**RELATÓRIO DE FISCALIZAÇÃO TÉCNICA DOS SISTEMAS DE ÁGUA DO
MUNICÍPIO DE
AMPARO**

PRESTADOR: SAAE – SANEAMENTO AMBIENTAL AMPARO

Relatório R5 – Continuação do Diagnóstico e Não Conformidades

Americana, julho de 2016

Localização do Reservatório Apoiado Beira Rio

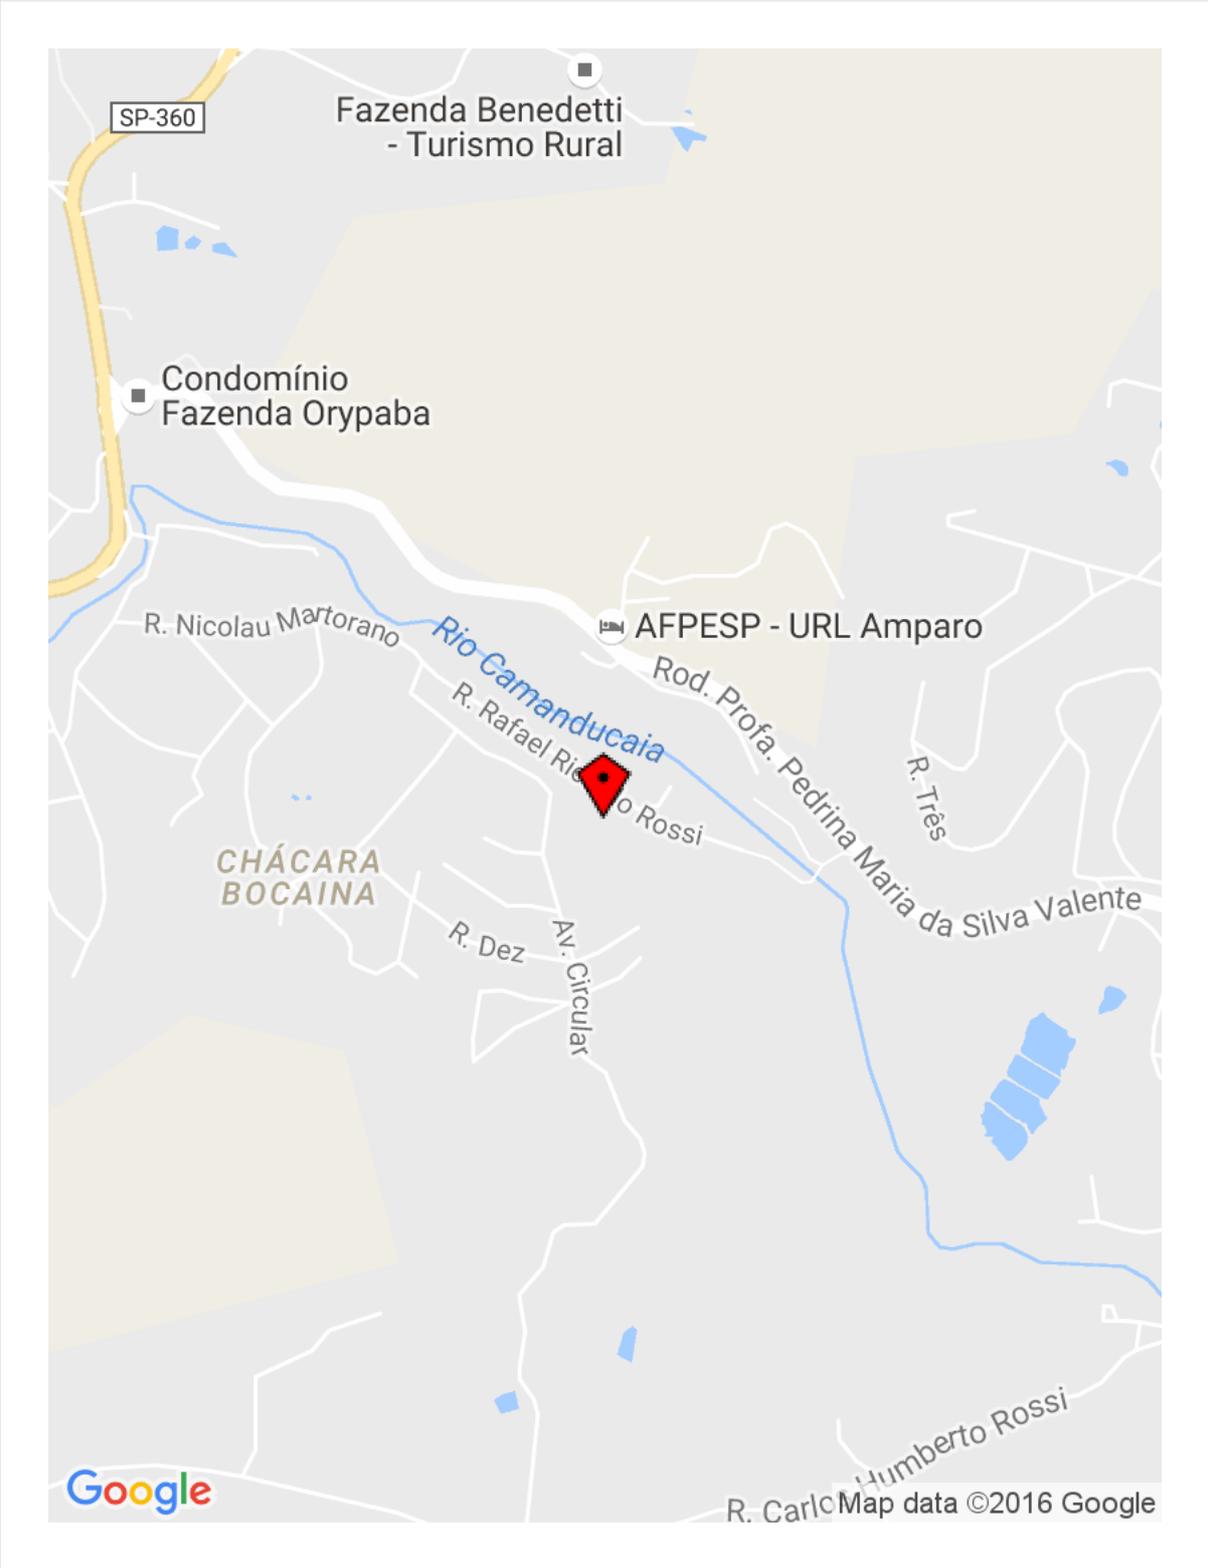
Item 6.2: Ausência de identificação da área (Art. 2º da Lei Federal 11.445/2007). Prazo: Em até 180 dias
Data da inspeção: 16/06/2016

Reservatório Apoiado Branco Orypaba 1

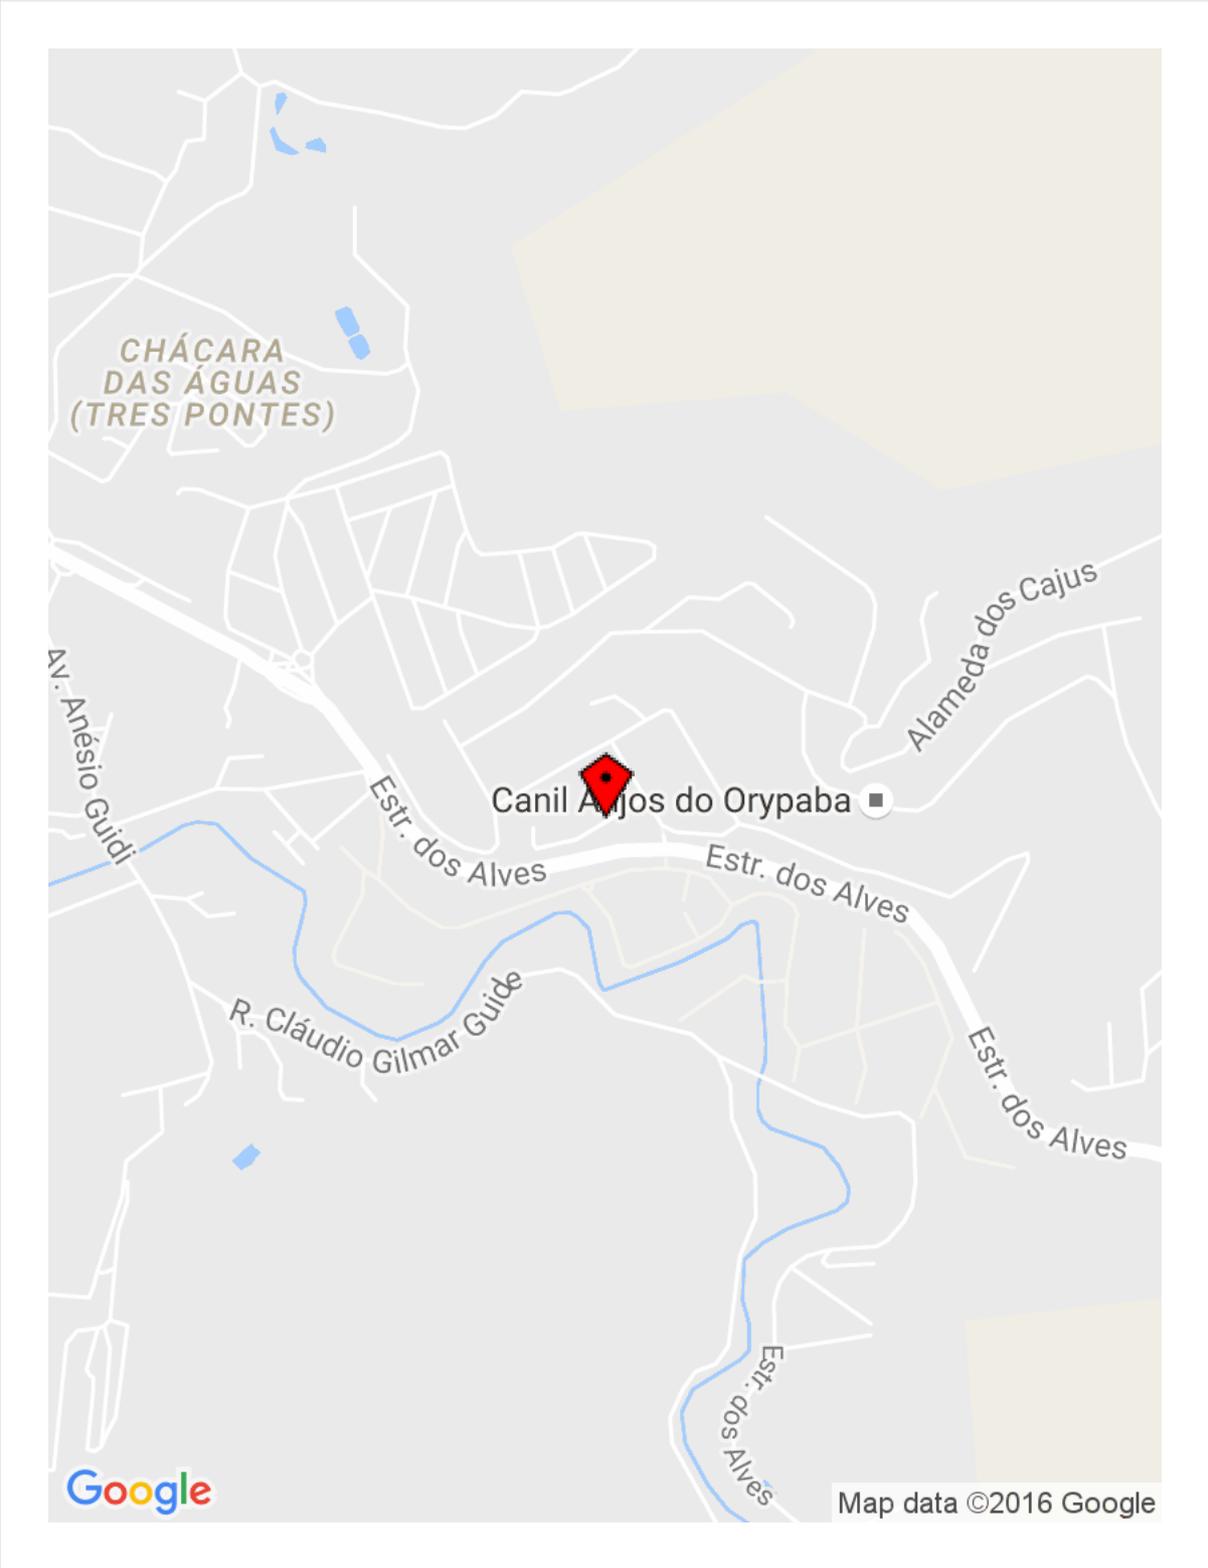
Item 6.4: Existência de locais sem guarda-corpos ou escadas em situação inadequada (Art. 5.16 da NBR 12217/1994). Prazo: Em até 180 dias

Localização do Reservatório Apoiado verde Orypaba 1

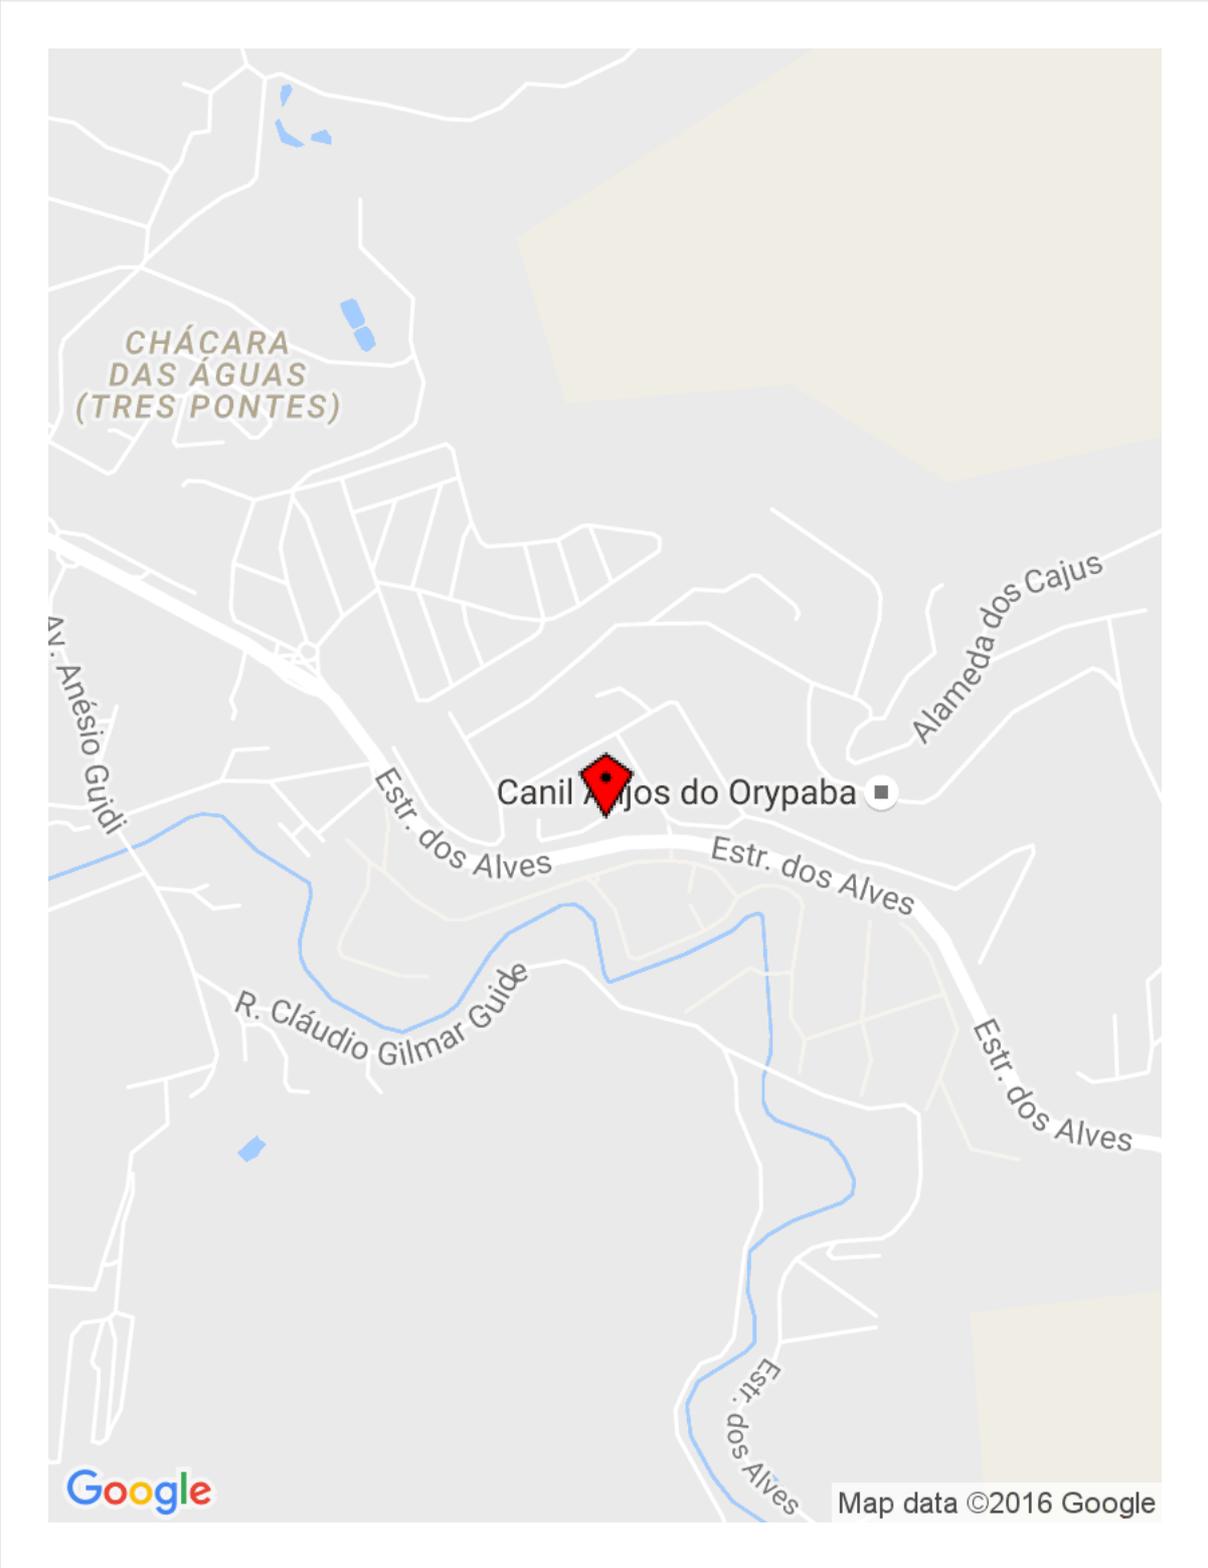
Item 6.2: Ausência de identificação da área (Art. 2º da Lei Federal 11.445/2007). Prazo: Em até 180 dias

Localização do Reservatório Elevado Jardim das Aves

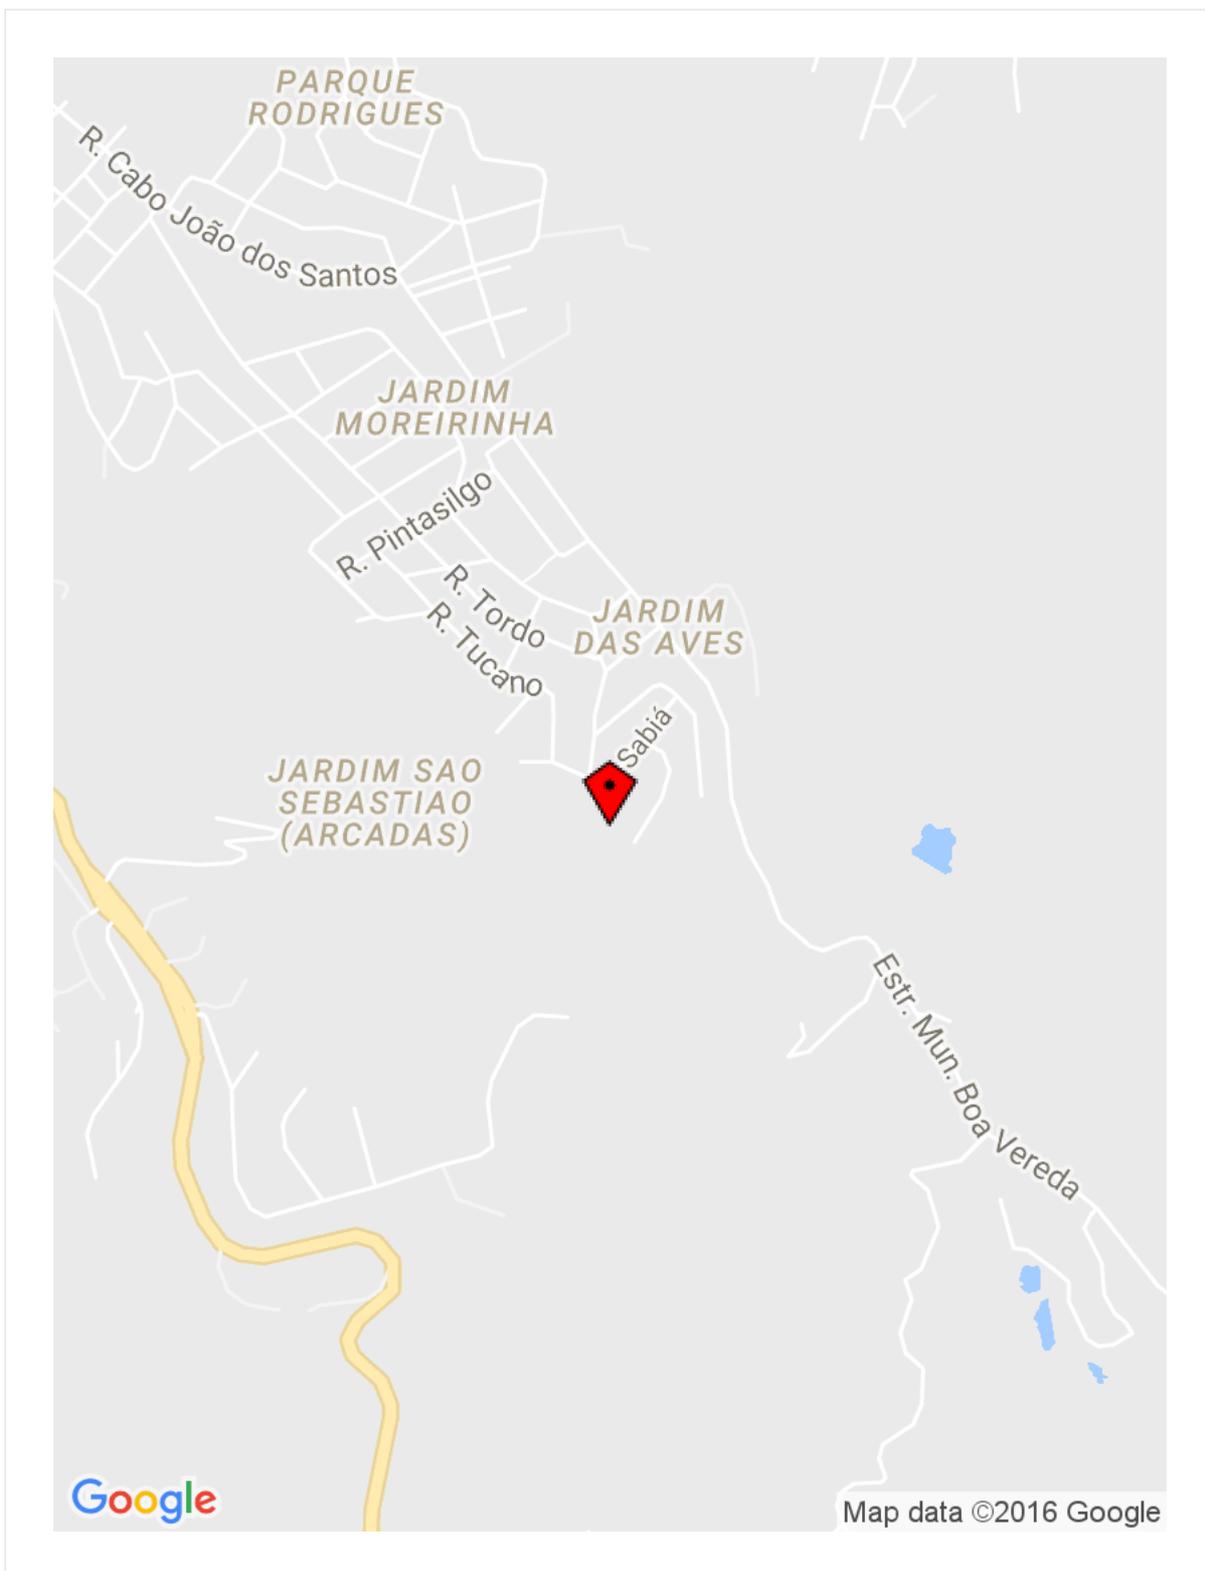
Item 6.7: Inexistência de pára-raios em reservatórios elevados (Art. 5.16.7 da NBR 12217/1994). Prazo: Em até 180 dias

Reservatório Semienterrado Serra das Estâncias

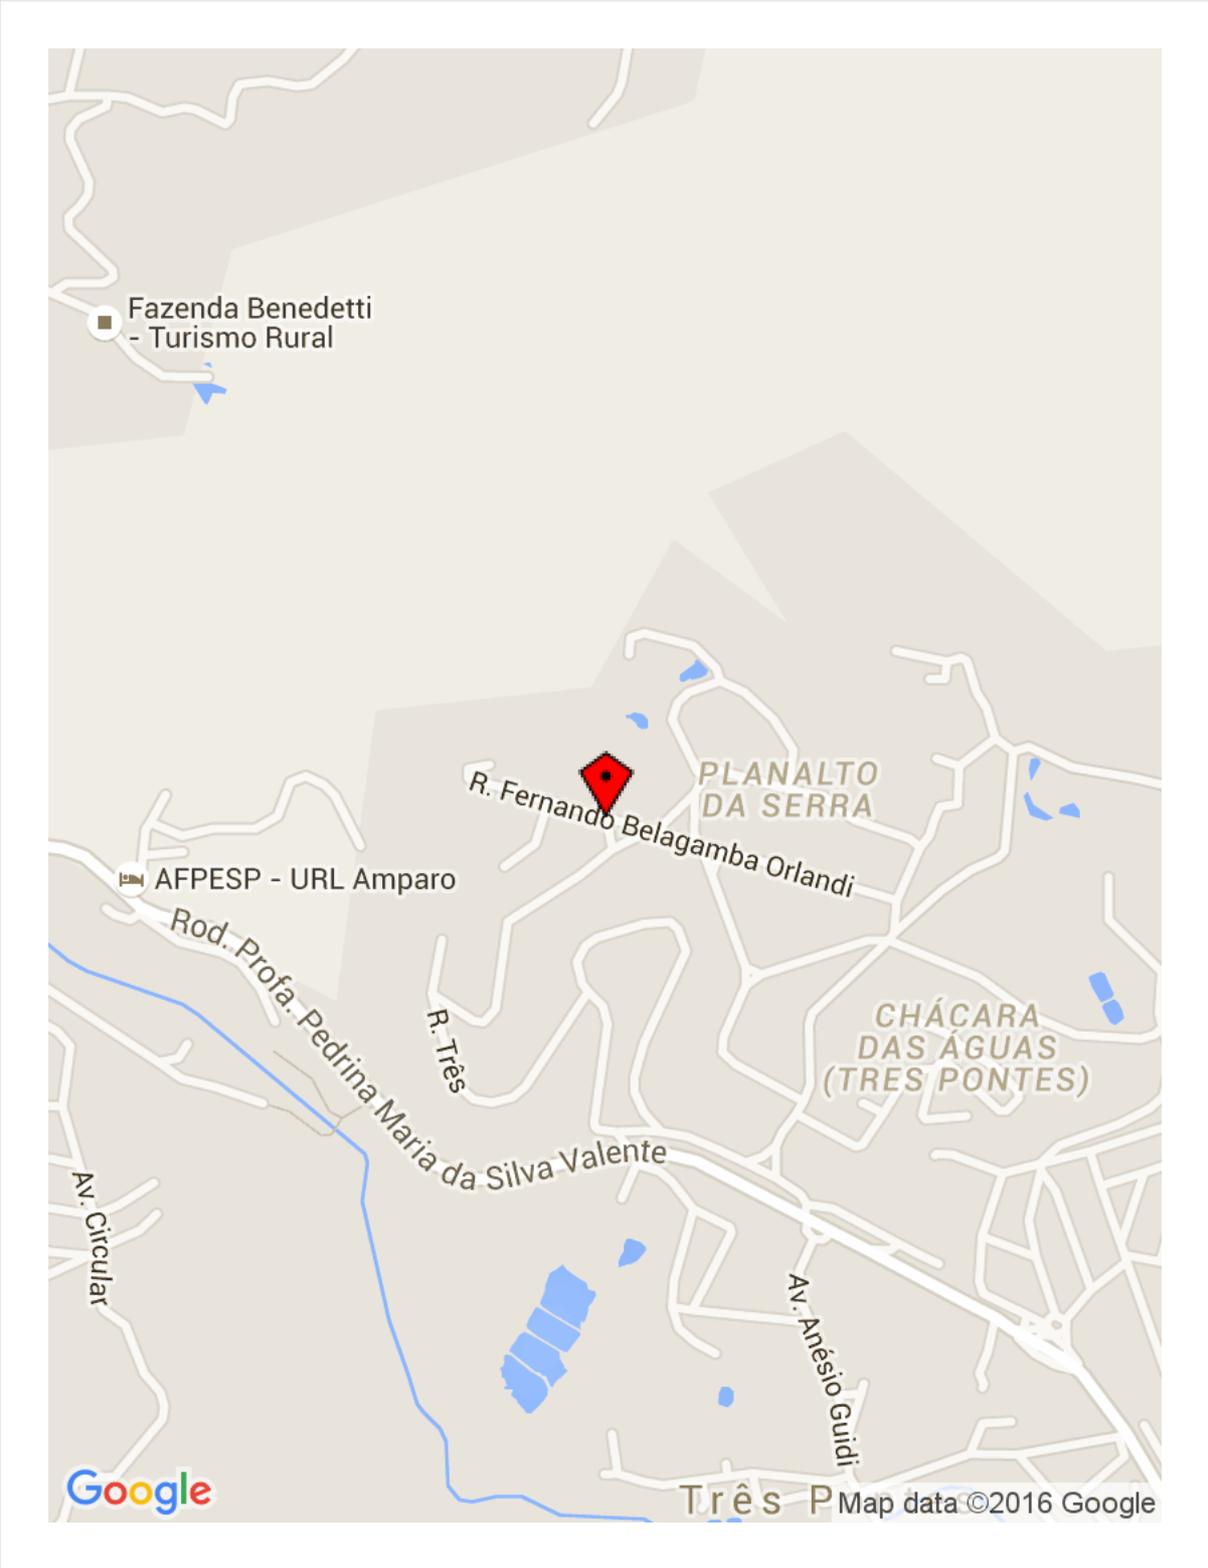
Item 6.2: Ausência de identificação da área (Art. 2º da Lei Federal 11.445/2007). Prazo: Em até 180 dias
